EVIDENČNÍ LIST ZMĚNY STAVBY

Revitalizace veřejného prostranství parku Stromovka

01

Číslo smlouvy o dílo: **57/OUR/25** ze dne **12. 2. 2025**

Bourani beton

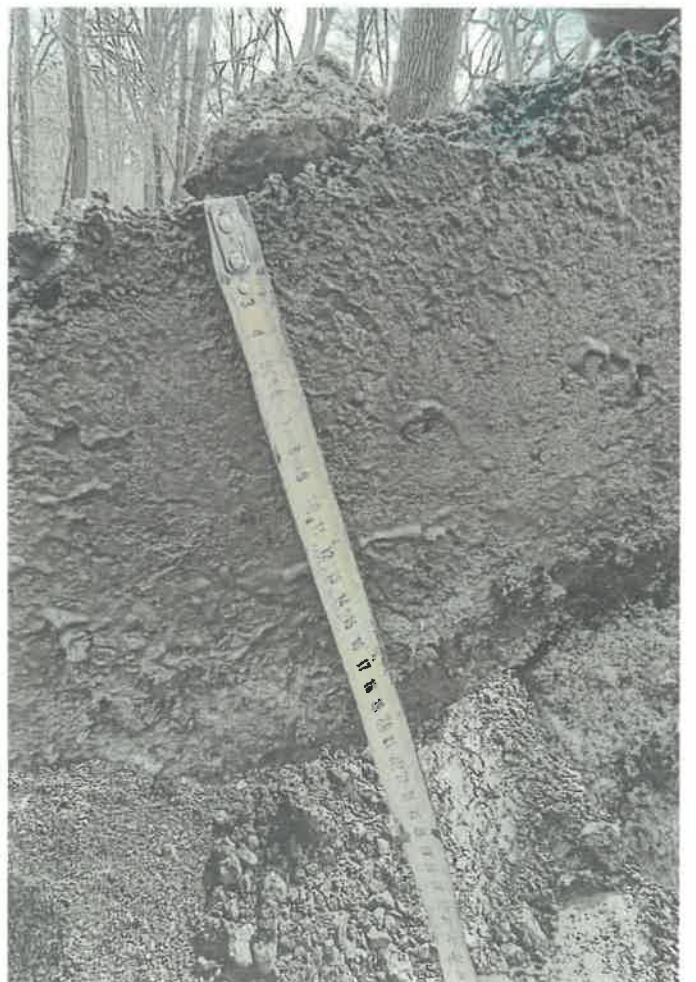
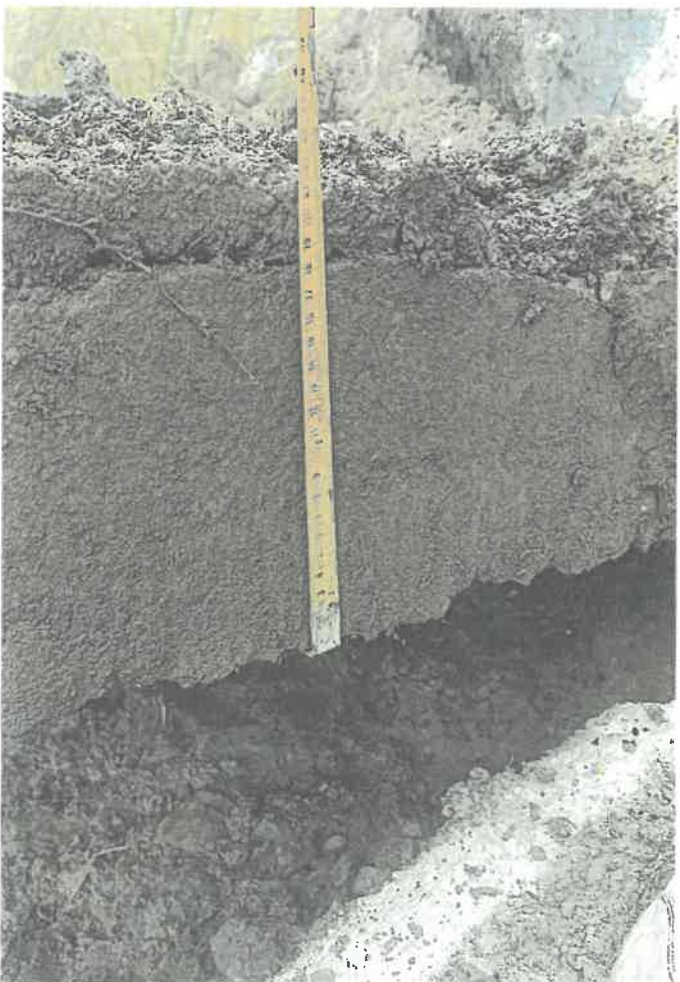
Popis a zdůvodnění změny:
 Na základě zjištění aktuálního stavu bude nutno odstranit stávající betonový podklad tl. 15 - 20 cm, který se nachází pod živичným podkladem (krytem). Bourání betonu je oproti odstraňování podkladu z kameniva drceného časově náročnější, proto má vliv na termín dokončení stavby. Navíc úseky komunikací s betonovým podkladem většinou vyžadují sanaci, protože byly prováděny v místech s neúnosným podloží.

Související méněpráce "odstranění podkladu z kameniva drceného", bude ve stejné ploše jako bourání betonu.

Celkem: 1018,5 m²

Přehledná tabulka sanace podloží park Stromovka

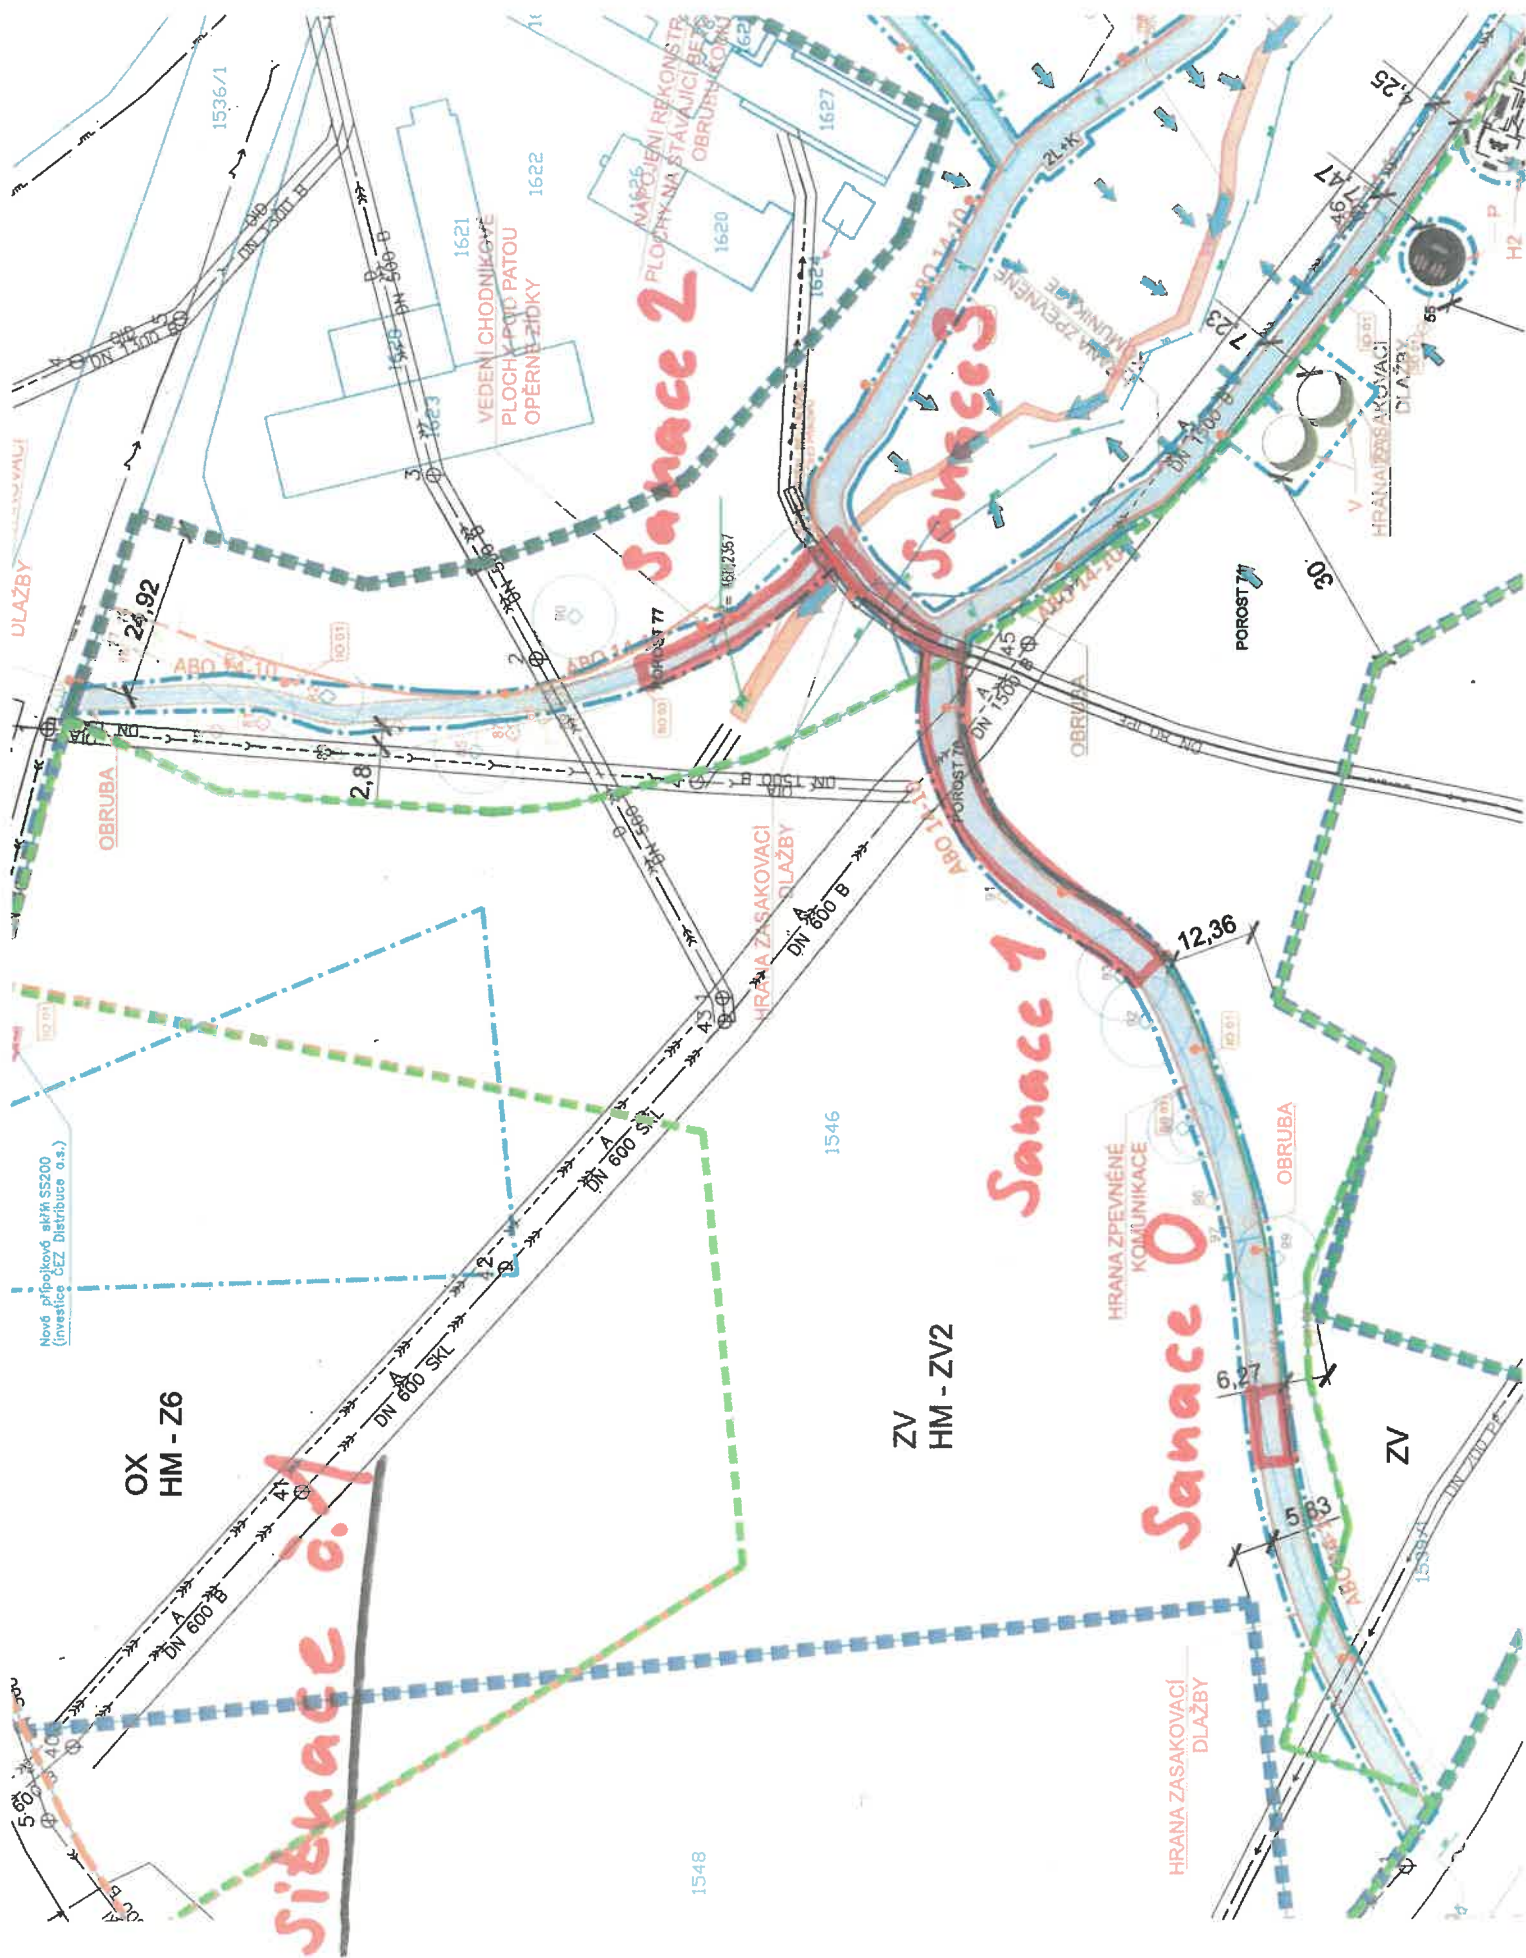
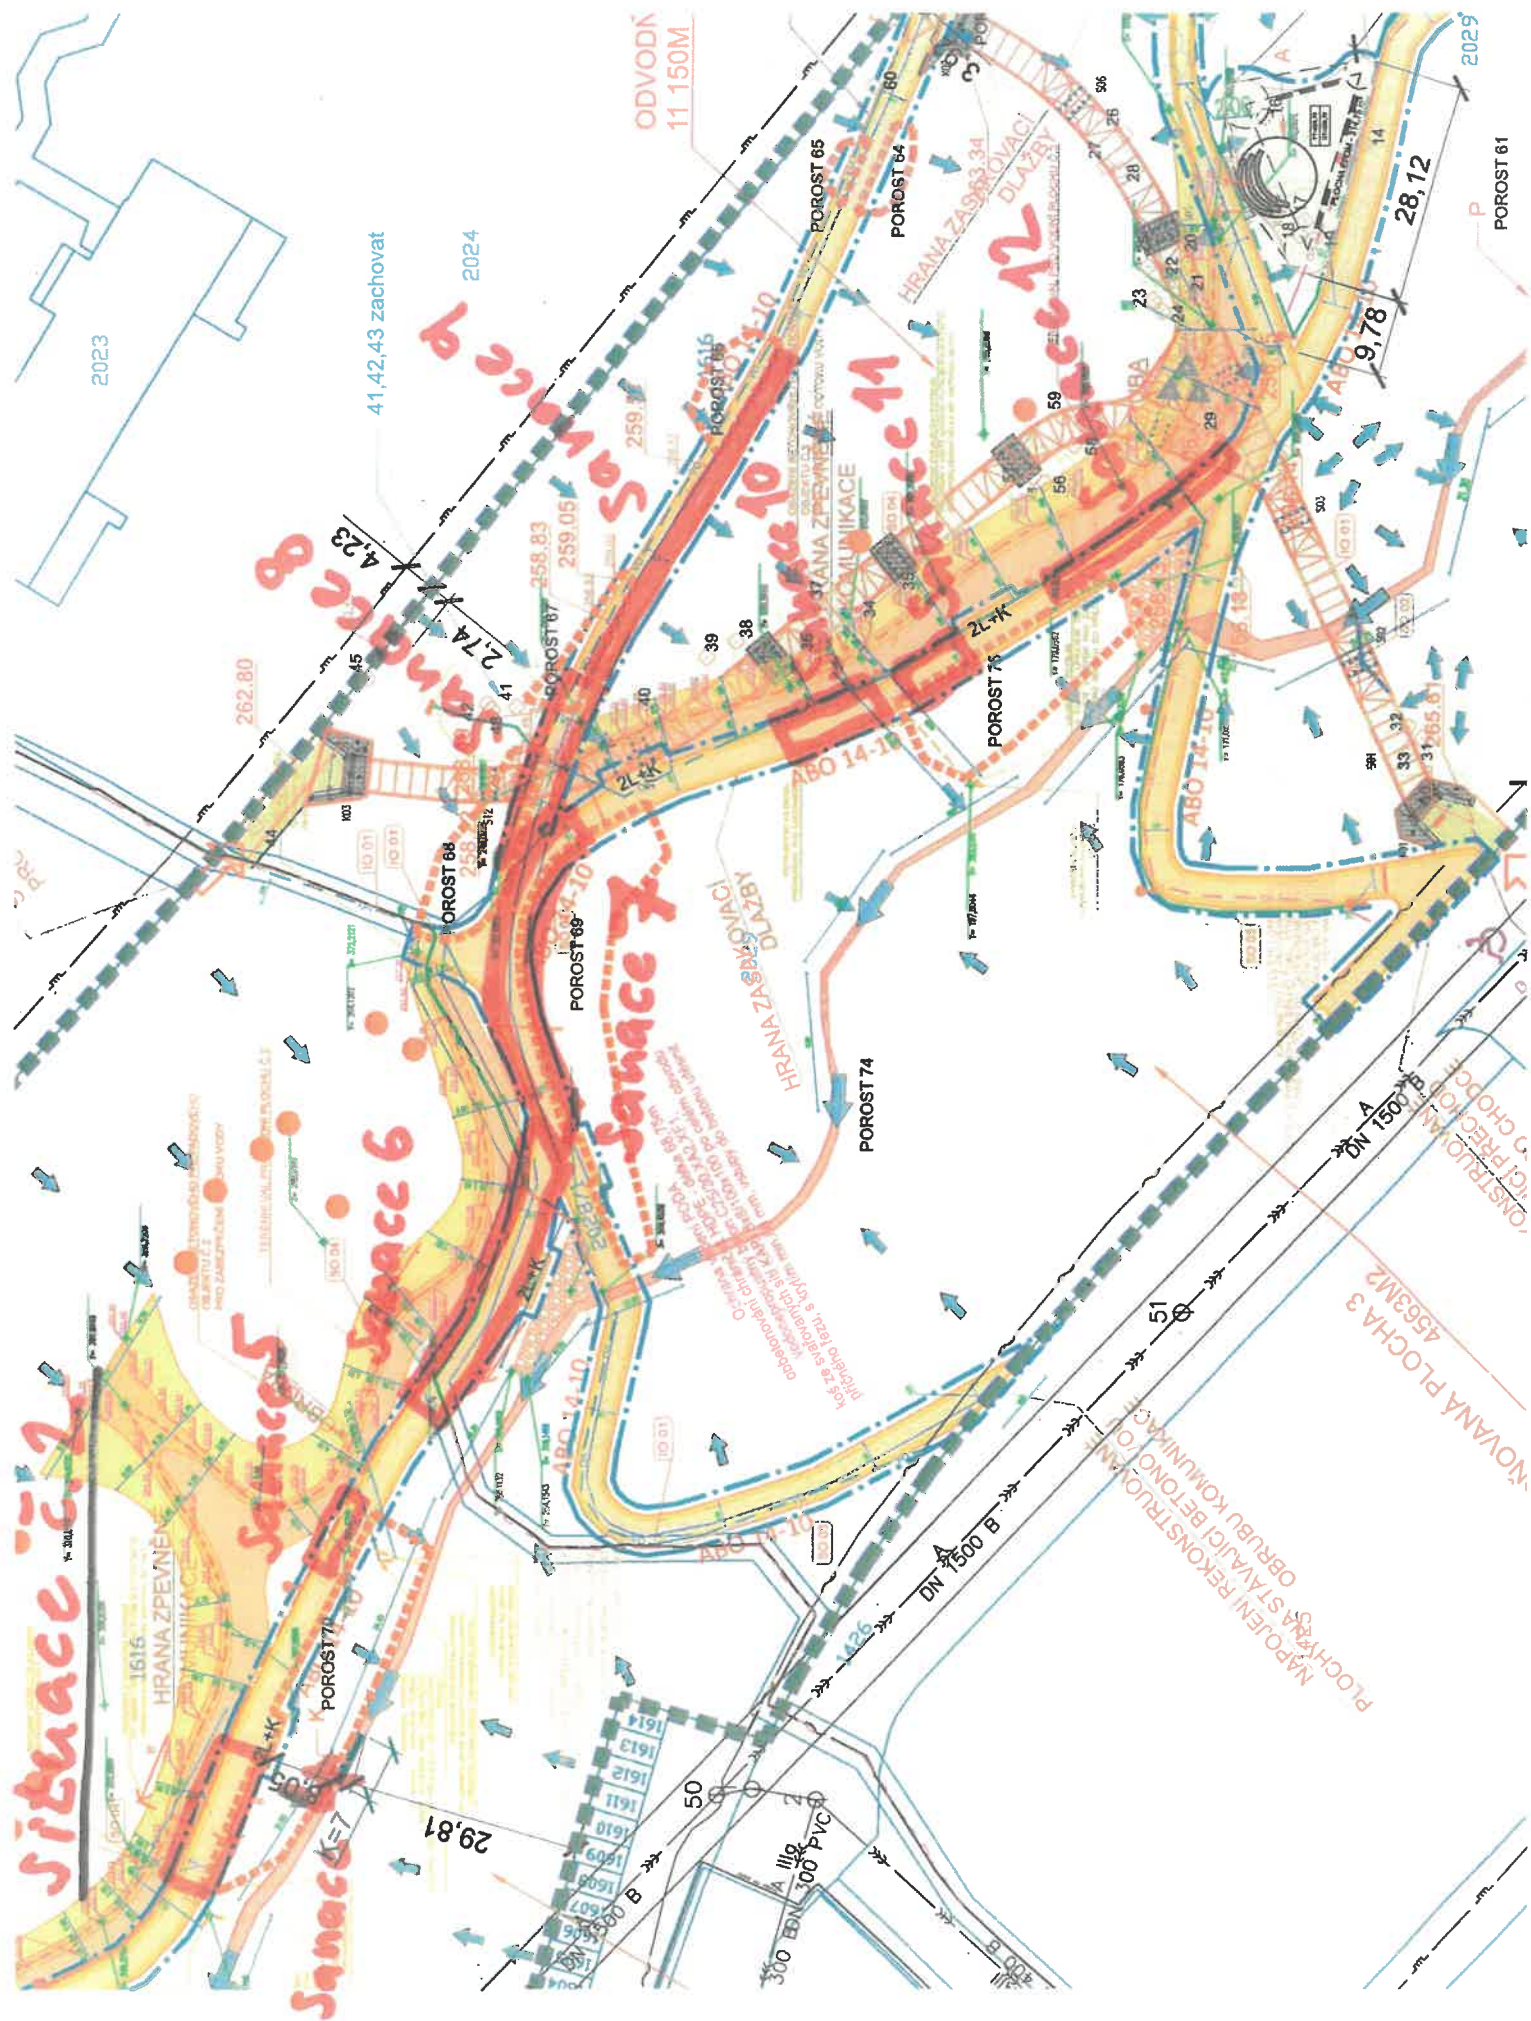
Na základě zjištění aktuálního stavu bude nutno v blízkosti močálů a potoků sanovat neúnosné podloží v tl. 0,5 m. Sanace tl. 0,3 m není dostačující. Neúnosná místa se budou také nacházet v ploše komunikace, kde je původně betonový podklad. Stávající neúnosná jílovitá zemina bude odvezena na skládku. Následně bude položena geotextilie a rozprostřena sanační vrstva z kameniva fr. 60/300. Hutnění bude probíhat vibračním válcem.

Výpočet plochy dle situace č.1 a č.2

Sanace č.	dl.	š.	Plocha m2
0	8	3,6	28,80
1	86	4	344,00
2	22	3,5	77,00
3	11	2	22,00
4	27	3,6	97,20
5	5	1,5	7,50
6	36	3,6	129,60
7	42	3,6	151,20
8	24	2,5	60,00
9	41	1	41,00
10	5	3,6	18,00
11	6	3,6	21,60
12	22	1,5	33,00
Celkem			1 030,90

Schéma zaměření pro výpočet kubatur

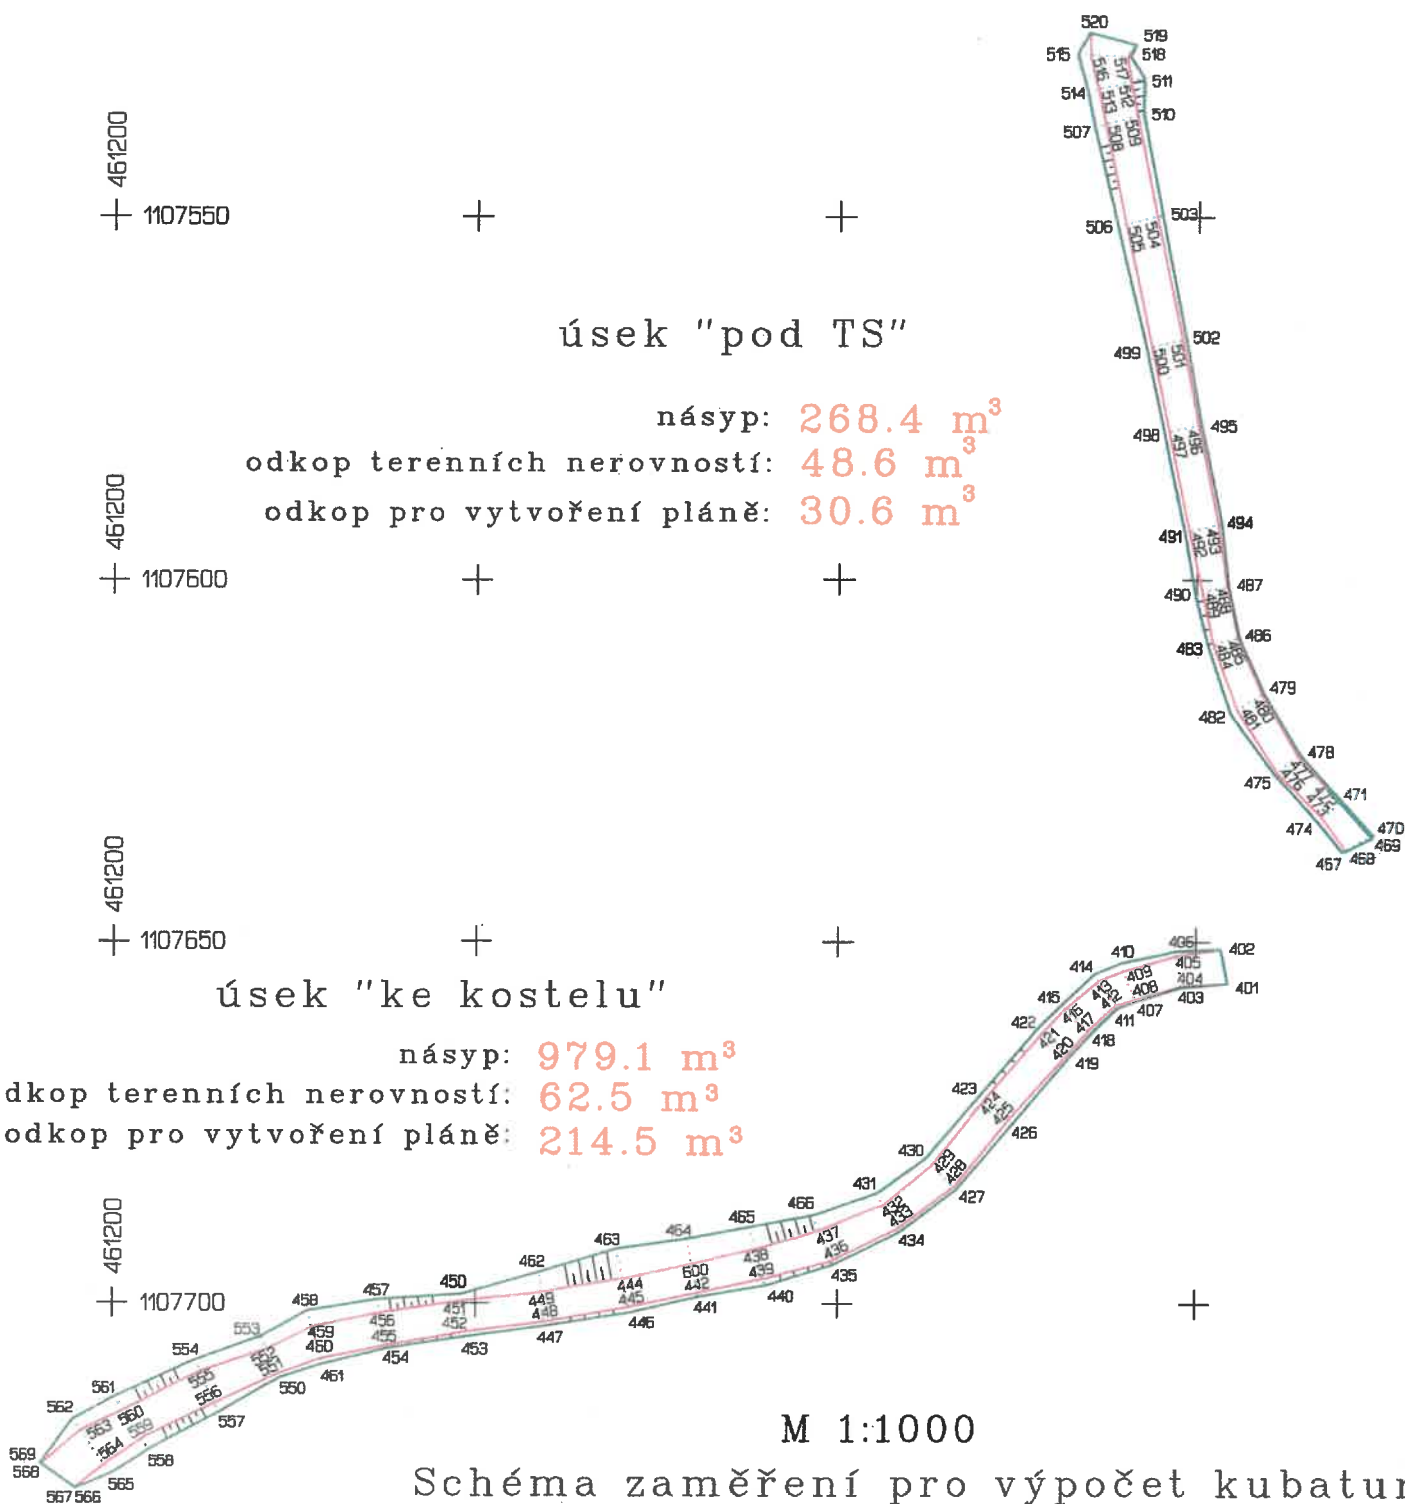
Na základě zjištění aktuálních poměrů na stavbě bylo zjištěno, že násypy nelze provádět z hlíny vykopané na stavbě. Výkopový materiál je různorodý (hlína, bahno, jíl, haldovina, struzka), proto nelze použít na zlepšení. Dále bylo dle nově dodaných podélných profilů včetně příčných řezů a výpočtů kubatur zjištěno, že na stavbě nebude dostatečný objem výkopové zeminy. Proto budou nové trasy komunikací směřové i výškově optimalizovány. Bude vytvořen zářez ve svahu (zřízení stupňů v podloží násypu), z důvodu zajištění stability nového násypu i stávajícího svahu. Násypy budou provedeny z nakupovaného materiálu.

úsek "pod TS"

násyp: 268.4 m³

odkop terenních nerovností: 48.6 m³

odkop pro vytvoření pláně: 30.6 m³

úsek "ke kostelu"

násyp: 979.1 m³

odkop terenních nerovností: 62.5 m³

odkop pro vytvoření pláně: 214.5 m³
